**AVIS RELATIF À LA PROTECTION
CONTRE LES EVENTUELS EFFETS NOCIFS ET NUISANCES
PROVOQUÉS PAR LES RAYONNEMENTS NON IONISANTS
GÉNÉRÉS PAR DES ANTENNES ÉMETTRICES STATIONNAIRES**

Commune : SOMME-LEUZE - Exploitant : TELENET GROUP

Référence exploitant : NR1101A

Rapport n° 1236 / 2025

Figure 1 : Vue en plan des lieux de séjour et des points de contrôle

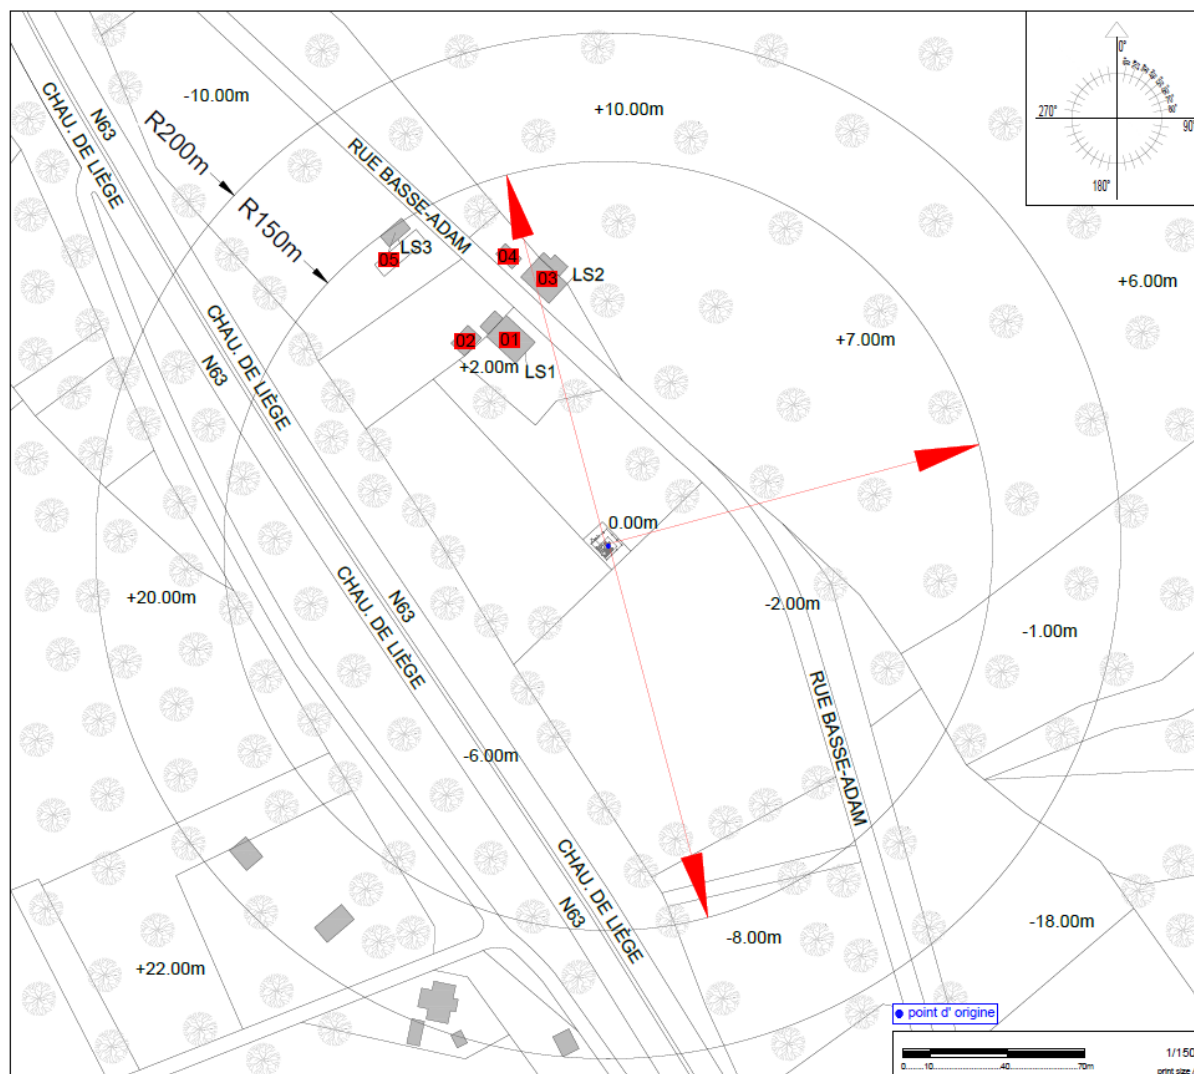
Les fréquences d'émission, la puissance rayonnée par chacune des antennes et leur gain permettent de déterminer le rayon de la zone à analyser. Tout dépassement de la limite par installation est exclu en dehors de cette zone. Le tableau 2 reprend les 35 LS² pour lesquels l'indice d'exposition est le plus élevé. Les différentes colonnes indiquent :

- le numéro du point de contrôle repris sur un des plans de la figure 1;
- le numéro du LS dans lequel se trouve le point de contrôle de la 1^{ère} colonne ;
- l'atténuation d'obstacle prise en compte pour le calcul de l'indice d'exposition dans le LS ;
- le résultat du calcul de l'indice d'exposition.

N° point de contrôle	LS	Atténuation (dB)	Indice d'exposition relatif à la limite par installation IE_i
1	LS1	3,0	0,494
3	LS2	3,0	0,324
2	LS1	3,0	0,290
4	LS2	3,0	0,273
5	LS3	3,0	0,159
